**Avis délibéré**

**de la Mission régionale d'autorité environnementale**

**sur le projet de création d'une scierie et  
d'une unité de cogénération biomasse  
sur la commune de SOTTA (Corse-du-Sud)**

N°MRAe  
2021CORSE / PC-5

Positionnement des 4 sites étudiés et les enjeux associés (source : étude d'impact)

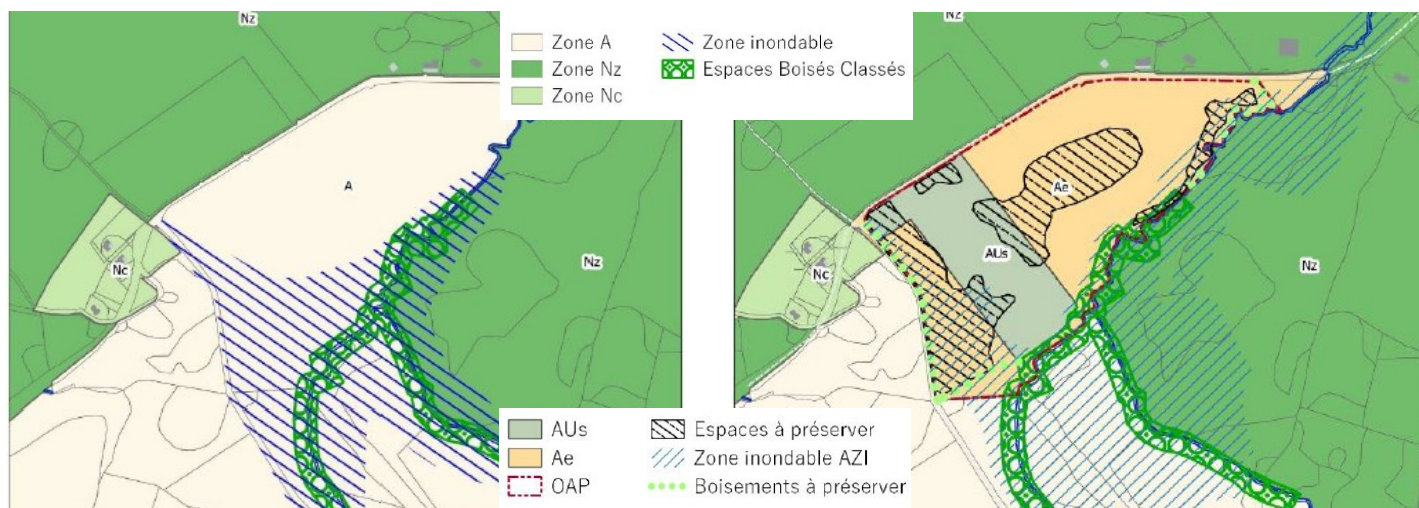
S'agissant du choix des sites, quatre variantes ont été étudiées, mais concernent exclusivement la commune de Sotta. L'étude d'impact ne précise pas si d'autres communes à proximité des ressources en bois ont été envisagées dans l'aire d'étude, en particulier celles disposant déjà de zones d'activités.

Les inventaires réalisés sur les sites 1 et 3 montrent des enjeux écologiques forts. Le site 1 présente un habitat préférentiel pour la Tortue d'Hermann et une zone d'alimentation privilégiée pour la Pie grièche à tête rousse. Le site 3 inclut une zone humide favorable à la reproduction du crapaud vert.

Le site 2 présente également un milieu correspondant aux besoins de la Tortue d'Hermann. Si des mesures environnementales auraient pu y être envisagées dans le cadre de la demande de dérogations au titre des espèces protégées (qui aurait été également nécessaire sur ce site), la maîtrise foncière n'est pas acquise. Enfin, son accès à la RD859 est plus complexe car nécessitant la création d'une contre-allée.

Ainsi, le choix du maître d'ouvrage s'est porté sur le site 4. Si ce dernier présente des enjeux écologiques importants, en particulier vis-à-vis des zones de nidification de l'œdicnème criard (voir partie 3 du présent avis), les variantes d'aménagement possibles y présentent un moindre impact par rapport aux autres sites au regard des inventaires réalisés.

***La MRAe recommande d'expliquer les raisons qui ont conduit à étudier les possibilités de variantes uniquement sur la commune de Sotta.***

Synthèse des mesures d'évitement, de réduction et d'accompagnement

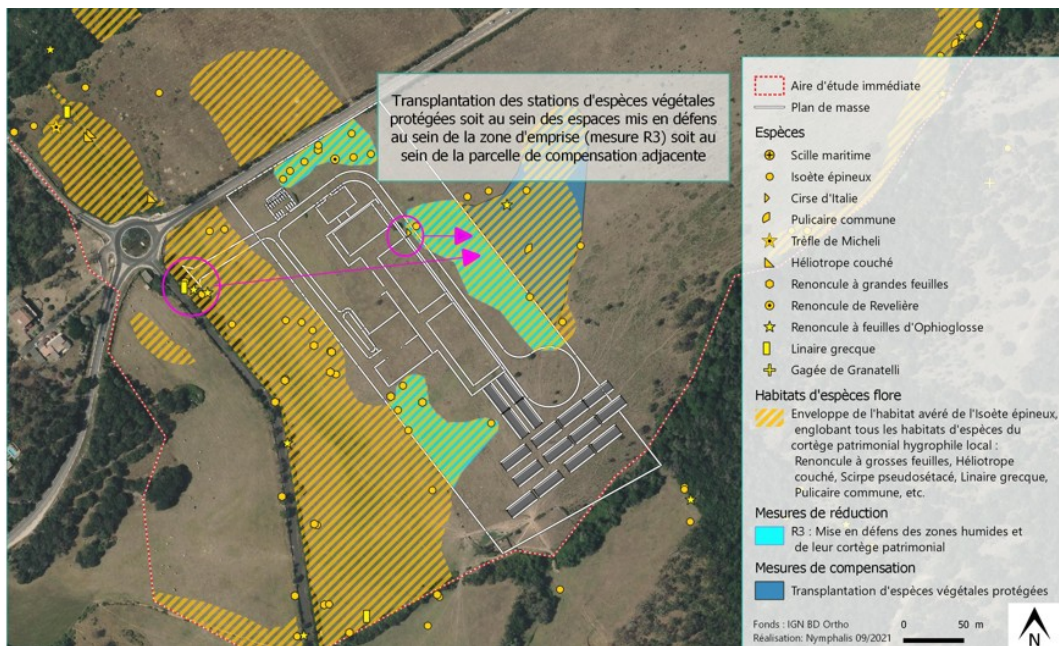
Malgré ces mesures, la destruction d'habitats favorables à plusieurs espèces, le déplacement de spécimens (Tortue d'Hermann et amphibiens) et la destruction d'espèces végétales protégées nécessitent une demande de dérogation. Dans ce cadre, des mesures de compensation ont été proposées par le maître d'ouvrage sur des terrains situés à proximité comme le montre la carte ci-après :

Si les équivalences écologiques sont présentées dans le dossier, il n'est pas précisé comment seront rendus pérennes les mesures de compensation C1 (en faveur d'habitats de nidification pour l'Œdicnème criard) et C2 (en faveur de l'habitat de Pie grièche à Tête rousse et de la Tortue d'Hermann). En effet, aucun engagement de la mise en place de contrat de type ORE (Obligation Réelle Environnementale) n'est acté pour les trois sites de compensation. Il n'est donc pas démontré à ce stade que les mesures C1 et C2 seront assurées a minima pour une durée de 30 ans (durée proposée dans la demande de dérogation).

**La MRAe recommande de compléter l'étude d'impact en présentant des engagements fermes de maîtrise foncière sur les trois sites de compensation, afin de garantir la mise en œuvre pérenne (a minima 30 ans) des mesures C1 et C2 relatives aux habitats d'espèces protégées telles que l'Oedicnème criard, la Tortue d'Hermann et la Pie-grèche, et d'adapter l'implantation du projet de manière à éviter un maximum de zones humides et en particulier l'intégralité des mares temporaires, notamment celle identifiée au nord-ouest.**
